Oggetto: D.lgs. 152/06. Parte Seconda Titolo III bis.

Istanza di modifica sostanziale dell'A.I.A. n. DPC026/283 del 25/11/2022 e AIA n. DPC026/34 del 16/02/2023, ai sensi dell'art. 29-nonies del D.Lgs. 152/2006 – Impianto di Trattamento Rifiuti Ospedalieri Ditta S.ATE Srl di Atessa - IPPC-CH-007

Riscontro alla nota della Regione Abruzzo prot. prot. RA 0355820/23 del 30/08/23 (prot. Arta n. 38316 del 30/08/2023). **RELAZIONE ISTRUTTORIA, RICHIESTA INTEGRAZIONI E CHIARIMENTI.**

D.LGS. 152/06 PARTE II, TITOLO III-BIS (AIA) MODIFICA SOSTANZIALE ISTRUTTORIA

FIGURA 3 SCHEMA A BLOCCHI IMPIANTO

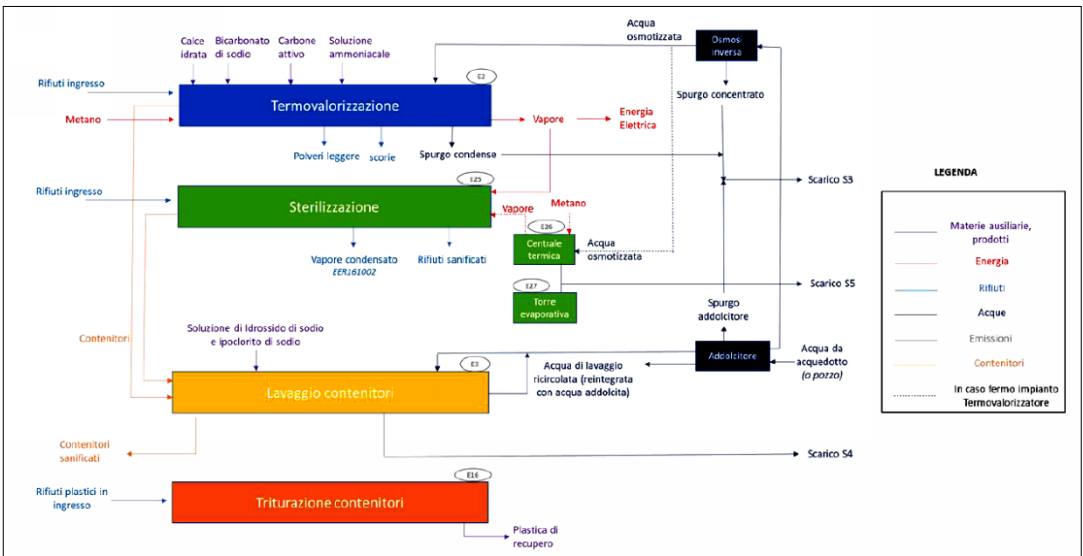
⇒ Nello schema a blocchi è riportata la linea di triturazione dei contenitori.

- Si chiede alla ditta di chiarire se intende effettuare tale attività o trattarsi di un refuso e in tal caso lo schema a blocchi dovrà essere modificato.

Figura 1 – Posizione piezometri per ricostruzione piezometrica

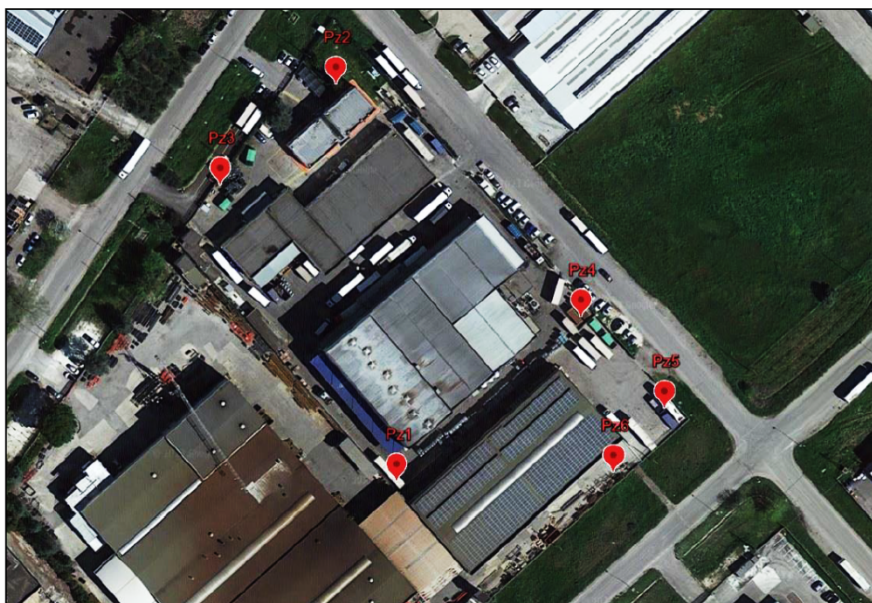
Si evidenzia che dalla ricostruzione piezometrica ricostruita è necessario:

- In riferimento all'attuale impianto, integrare la rete piezometrica con un piezometro di valle idrogeologica ubicato nella porzione sud (lato destro) dell'impianto;*

- estendere la rete di monitoraggio mediante la realizzazione di almeno n. 2 piezometri a valle del nuovo impianto.*

Ai piezometri esistenti, come richiesto, si prevede di aggiungere i piezometri Pz4, Pz5 e Pz6 posizionati come riportato nell'immagine seguente.

La società ha recepito quanto richiesto da Arta, proponendo la realizzazione di n. 3 nuovi piezometri denominati Pz4-Pz5-Pz6.

A tal riguardo le ubicazioni dei nuovi piezometri si ritengono idonee; tuttavia, si ritiene opportuno, realizzare, qualora possibile, il piezometro Pz6 in prossimità del sondaggio S4 previsto ai fini del monitoraggio decennale del terreno.
